Rejonowy Zarząd Infrastruktury w Zielonej Górze
Szef Zarządu
płk Robert Borejko

dotyczy: 1/PN/24244/2025

Odpowiadając na pytania Wykonawcy w postępowaniu pn. „Budowa obozowiska kontenerowego wraz z infrastrukturą towarzyszącą w Trzebieniu w systemie zaprojektuj i wybuduj” niniejszym, w myśl art. 135 ust. 6 ustawy Pzp, udostępniam zapytania wraz z udzielonymi wyjaśnieniami.

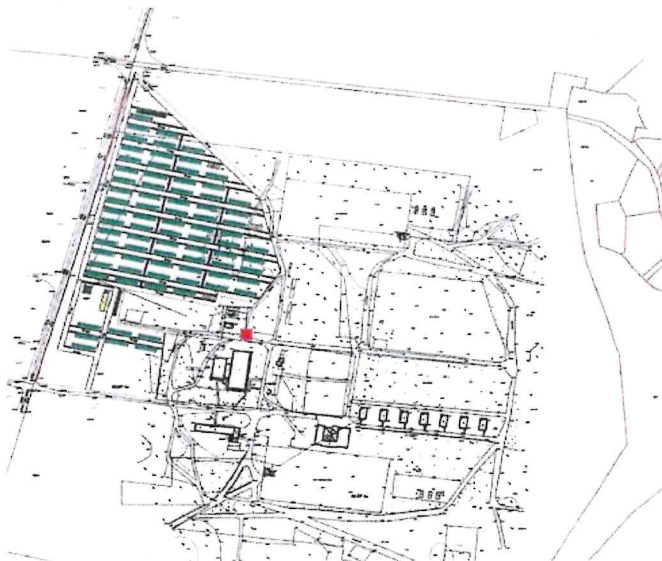
10. Zgodnie z zapisami PFU , przyłączy energetyczne do nowoprojektowanego obiektu jest w trakcie realizacji. Prosimy o podanie szacunkowej odległości od nowych stacji transformatorowej do projektowanego obozowiska.

11. Prosimy o podanie mocy nowej stacji transformatorowych, które mają zasilić obozowisko.
12. Czy w zakresie wyceny jest przebudowa / rozbudowa / modyfikacja nowych stacji trafo pod wpięcie się obozowiska? Jeśli tak, prosimy o przekazanie schematów / projektu nowej stacji trafo, która jest w trakcie realizacji.

Ad.10. W ramach inwestycji Wykonawca powinien wybudować nową stację transformatorową o mocy 1,5 MW, w sąsiedztwie istniejącej stacji słupowej, zachowując odległość od istniejącej stacji zgodną z przepisami. Przybliżony teren lokalizacji zaznaczony został na schemacie kolorem czerwonym.

Od nowoprojektowanej stacji transformatorowej należy rozprowadzić zasilanie do wszystkich kontenerów planowanych jak i dostarczanych i montowanych w ramach niniejszego postępowania.

Dodatkowo należy wykonać zasilanie agregatami prądotwórczymi pokrywającymi całość zapotrzebowania na energię (do czasu możliwości odbioru prądu od dostawcy Tauron).

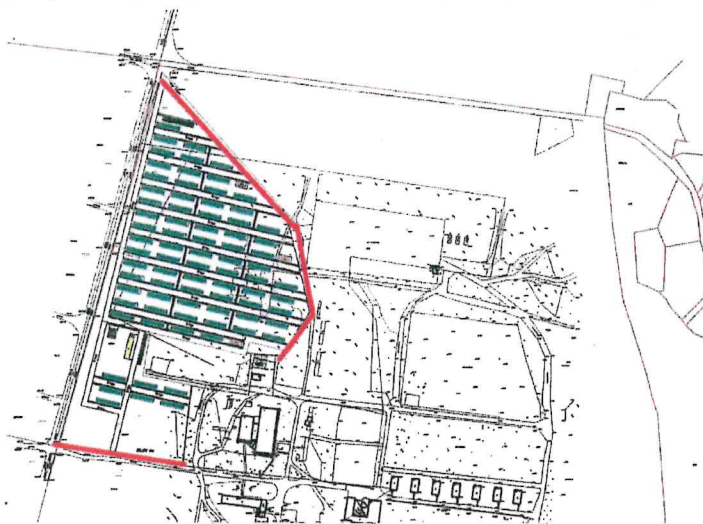
12. Prosimy o wskazanie miejsca włączenia w istniejące drogi. Dokładne punkty lub odległość do charakterystycznego punktu w celu określenia ilości robót poza obozowiskiem.

Ad.12. Na poniższym schemacie zaznaczono na kolor czerwony istniejące drogi przy projektowanym obozowisku, dokładne miejsca włączenia ustali projektant na etapie opracowywania dokumentacji projektowo-kosztorysowej po ustaleniu lokalizacji niezbędnych obiektów. Poza obozowiskiem nie ma planowanych do wykonania dróg – poza odtworzeniem stanu pierwotnego (np. w przypadku uszkodzenia, wpięcia w sieci).

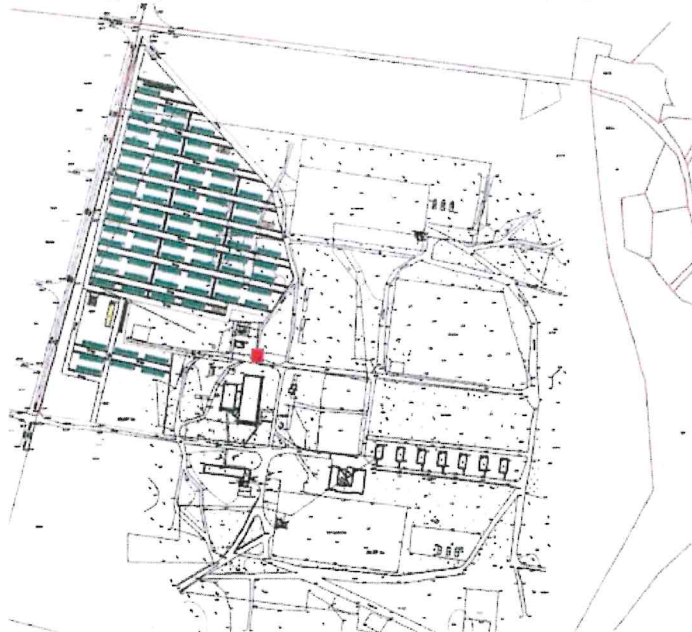
5. Czy zamawiający dysponuje warunkami przyłączenia do sieci dystrybucyjnej? Jeśli tak proszę o udostępnienie.
6. Jaką moc należy zabezpieczyć agregatem prądotwórczym?
7. Na jak długo agregat ma zabezpieczyć zasilanie obozowiska?
8. Czy do zasilania awaryjnego można wykorzystać zespół agregatów prądotwórczych?
9. Czy planowane obozowisko należy traktować jako obiekt tymczasowy czy trwały?

Ad.1. W ramach inwestycji Wykonawca powinien wybudować nową stację transformatorową o mocy 1,5 MW, w sąsiedztwie istniejącej stacji słupowej, zachowując odległość od istniejącej stacji zgodną z przepisami. Przybliżony teren lokalizacji zaznaczony został na schemacie kolorem czerwonym.

Od nowoprojektowanej stacji transformatorowej należy rozprowadzić zasilanie do wszystkich kontenerów planowanych jak i dostarczanych i montowanych w ramach niniejszego postępowania.

Dodatkowo należy wykonać zasilanie agregatami prądotwórczymi pokrywającymi całość zapotrzebowania na energię (do czasu możliwości odbioru prądu od dostawcy Tauron).
